From 5.1, 2, e 5.1, 2, e amsterdam.nl>
Subject **RE: Sixhaven - akkoord wadi en plaatsing drie bomen**
To 5.1, 2, e 5.1, 2, e @amsterdam.nl>
Cc 5.1, 2, e 5.1, 2, e @amsterdam.nl>
Date December 21, 2023 at 4:17:10 PM CET

Onderwerp: Sixhaven - akkoord wadi en plaatsing drie bomen

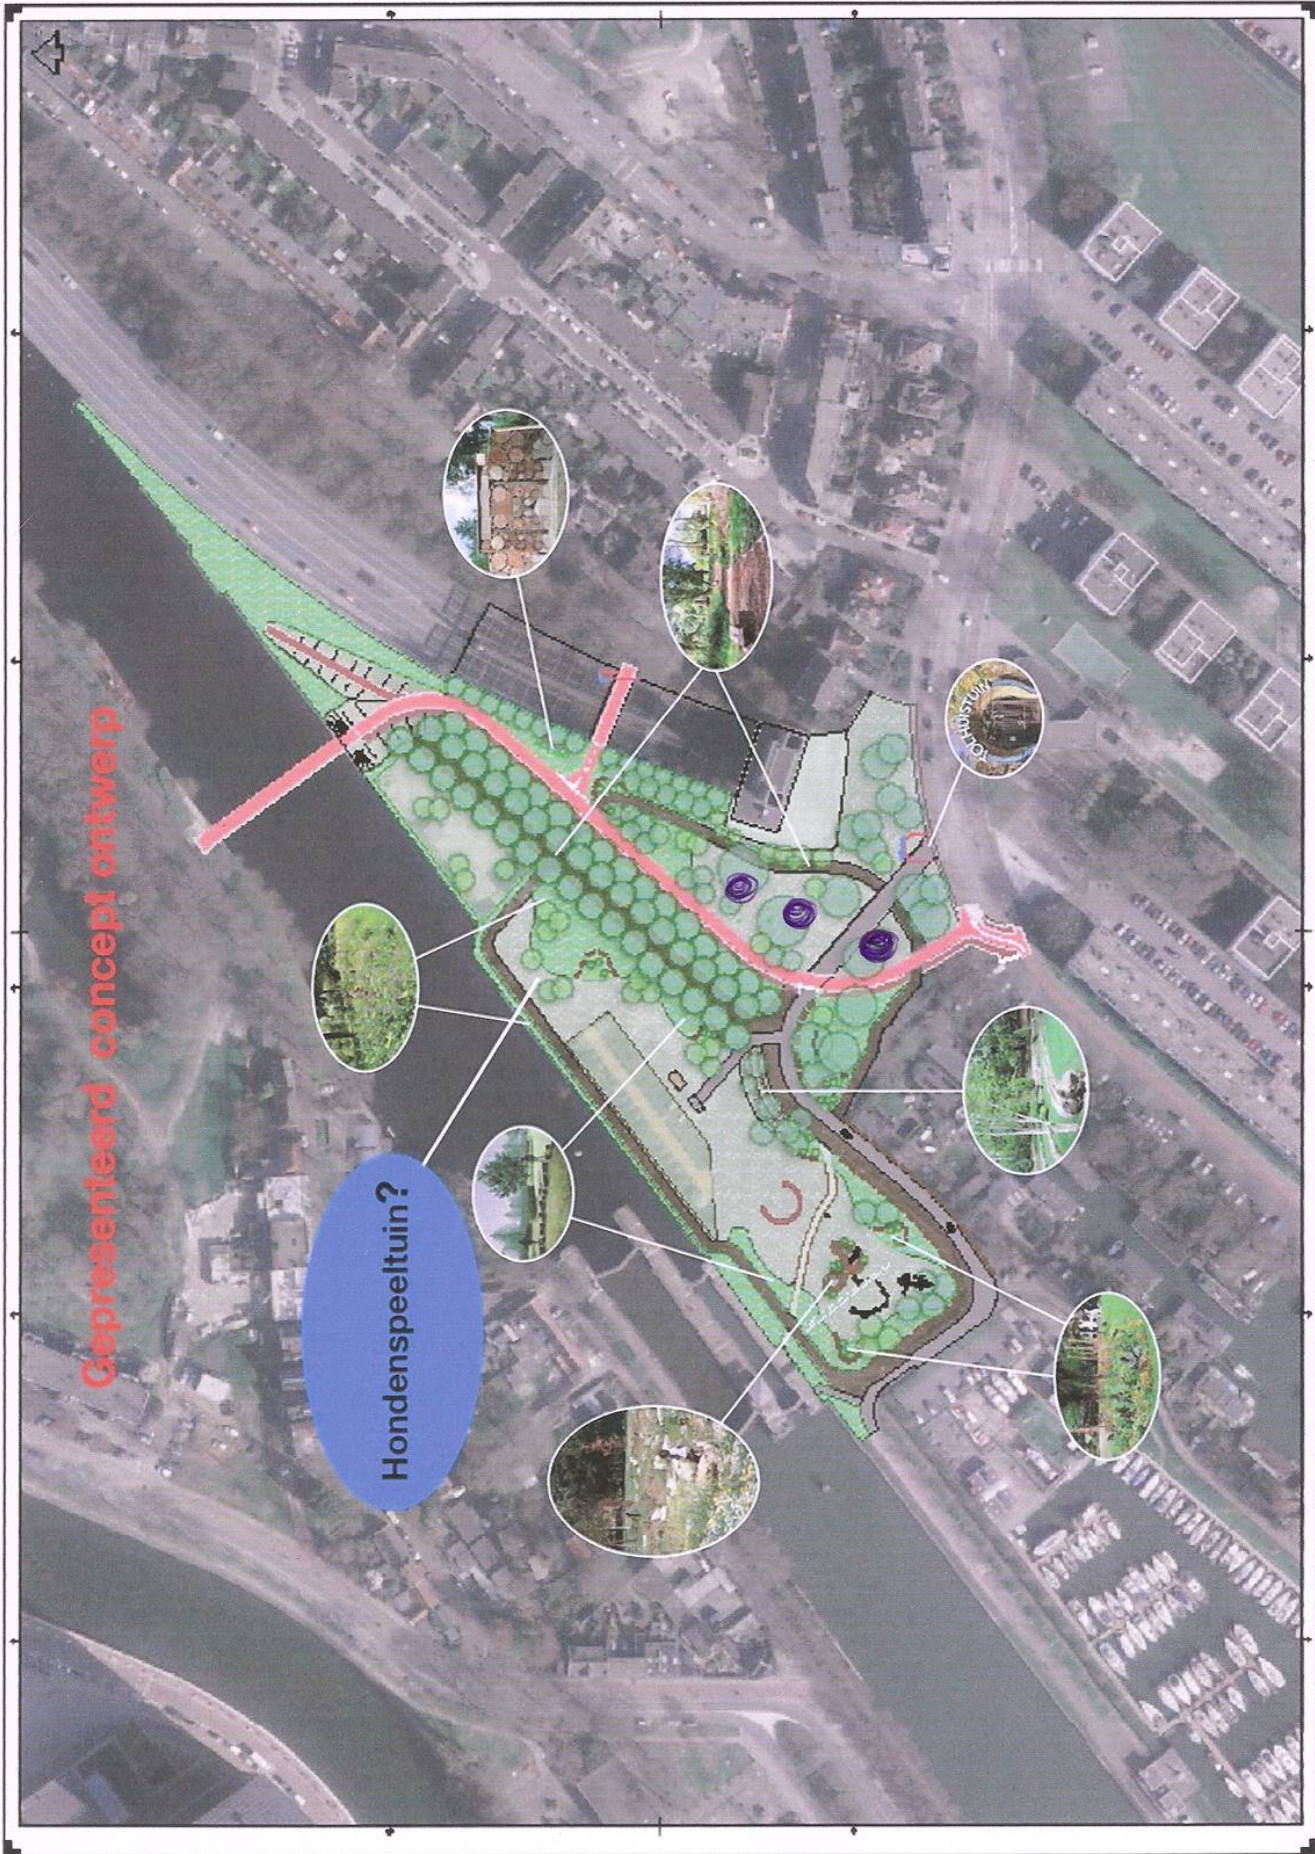
2. Afgelopen vrijdag heb ik het ontwerp besproken met 5.1, 2, e de bewoonster die zich hard maakt voor de klimbomen en de groene entree. Met haar heb ik afgesproken dat er in ieder geval bomen komen op de door haar gewenste plek, zie de met balpen ingetekende bomen op de tekening hieronder. Kan jij zorgen dat er bij het verwerken van het VO naar DO in ieder geval bomen komen op die drie plekken? **Ja ga ik doen. Er zitten op die locaties veel kabels en leidingen dus hopelijk gaat het lukken.**

1. Om het ontwerp goedgekeurd te krijgen, moeten we een schriftelijk akkoord op de wadi hebben van de assetmanager. Jij hebt toch afgestemd met een specialist over de wadi? Kan je van deze persoon een schriftelijke bevestiging krijgen dat de wadi in het ontwerp goedgekeurd is?
2. Afgelopen vrijdag heb ik het ontwerp besproken met 5.1, 2, e de bewoonster die zich hard maakt voor de klimbomen en de groene entree. Met haar heb ik afgesproken dat er in ieder geval bomen komen op de door haar gewenste plek, zie de met balpen ingetekende bomen op de tekening hieronder. Kan jij zorgen dat er bij het verwerken van het VO naar DO in ieder geval bomen komen op die drie plekken?
